**FIDEICOMISO DE INFRAESTRUCTURA EDUCATIVA PÚBLICA DE LA ADMINISTRACIÓN  
NACIONAL DE EDUCACIÓN PÚBLICA**

**LLAMADO PUBLICO A OFERTAS  
Nº 21/2013/FIDEICOMISO-ANEP**

**COMUNICADO Nº 05 de 15/11/2013**

**SITUACION ACTUAL.-**

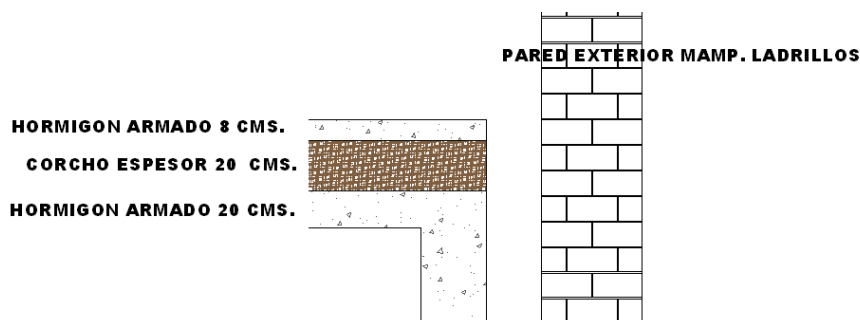
¿Cómo se hace el cierre de la separación de 25 cm aproximadamente que queda entre losa y cerramientos verticales?

Modelo para cerrar la separación con la pared
